Mission régionale d'autorité environnementale

**Avis délibéré sur le projet d'aménagement de la tranche n°2  
d'un lotissement  
Les Jardins de Goethe, à Sessenheim (67)  
porté par la société TERRA DUE**

n°MRAe 2021APGE48

Nom du pétitionnaire	TERRA DUE
Commune	Sessenheim
Département	Bas-Rhin (67)
Objet de la demande	Permis d'aménager pour la tranche 2 du lotissement – Les Jardins de Goethe
Date de saisine de l'Autorité environnementale	03/05/21

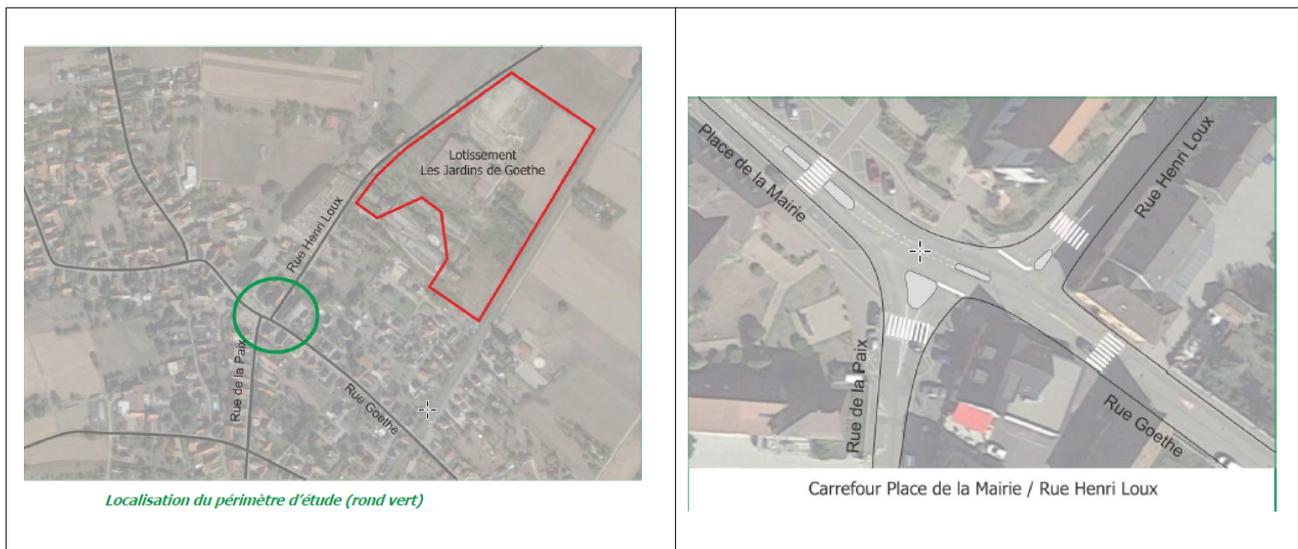
**L'Ae considère que la possibilité d'infiltration des eaux pluviales devra être étudiée à la lumière des résultats de l'Analyse des Risques Résiduels qui sera réalisée suite aux travaux de dépollution.**

**L'Ae recommande au pétitionnaire de s'assurer de la possibilité d'infiltration des eaux pluviales à l'issue de l'ARR réalisée en fin de travaux de dépollution.**

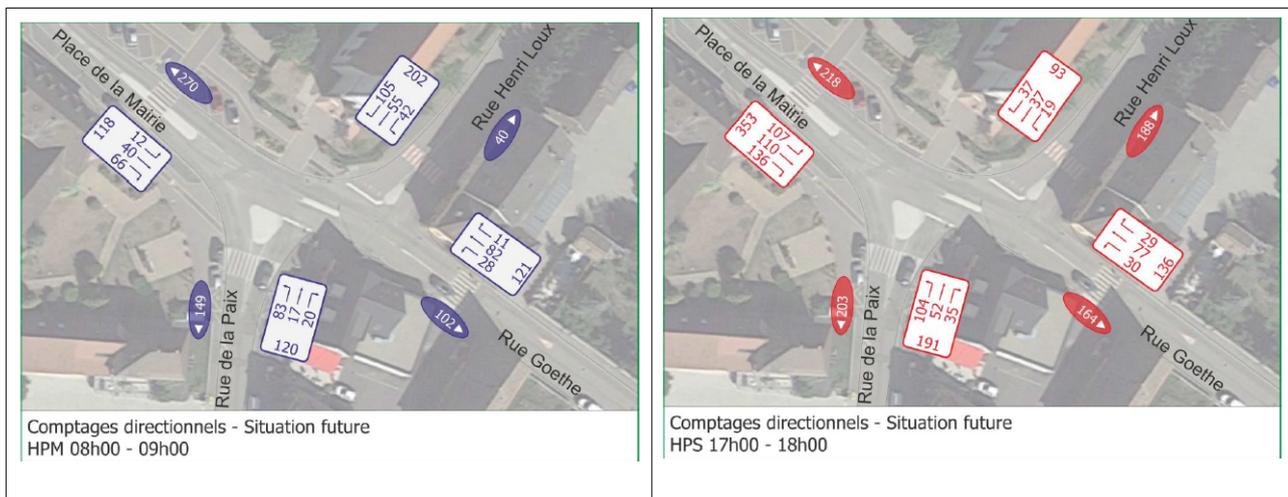
L'Ae constate qu'avec le trafic généré par les nouveaux logements, les temps d'attente au STOP seront relativement longs (9 secondes), ce qui peut entraîner des comportements à risques et des enjeux de sécurité routière. Elle relève également qu'avec le choix de maintien des STOP, les passages piétons ne seront pas aussi bien sécurisés qu'avec la réalisation d'un carrefour à feux avec phasages piétons.

***L'Ae recommande au pétitionnaire d'approfondir l'étude sur le trafic en évaluant les différents scénarios d'aménagements des carrefours concernés par la desserte du nouveau lotissement du point de vue de la sécurité pour les usagers, notamment les piétons.***

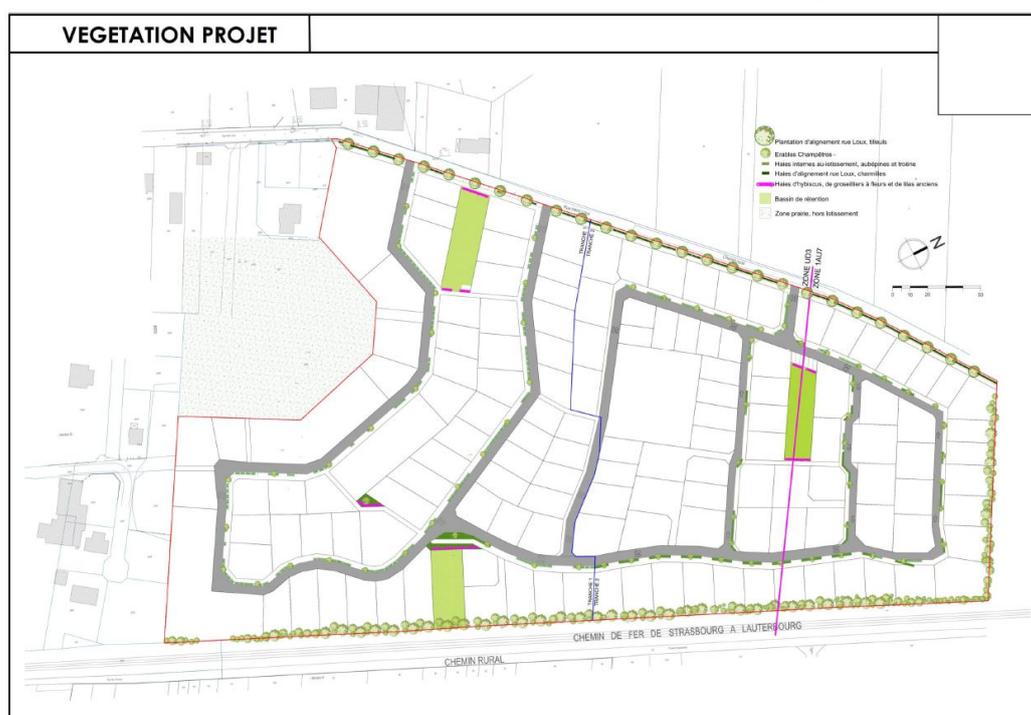
L'Ae regrette l'absence de photomontages permettant de confirmer que les mesures d'atténuation envisagée soient suffisantes. Au-delà des effets de masquages, elle aurait souhaité disposer de plus d'informations des agencements des maisons entre elles et sur les caractéristiques architecturales permettant de proposer un ensemble harmonieux et conforme à la typologie des secteurs plus anciens de la commune. La proposition d'une charte de construction aurait pu garantir cette intégration.

***L'Ae recommande au pétitionnaire d'approfondir l'analyse des incidences paysagères par le biais de photomontages depuis différents points de vue. Elle propose également de démontrer la bonne intégration architecturale des habitations projetées.***
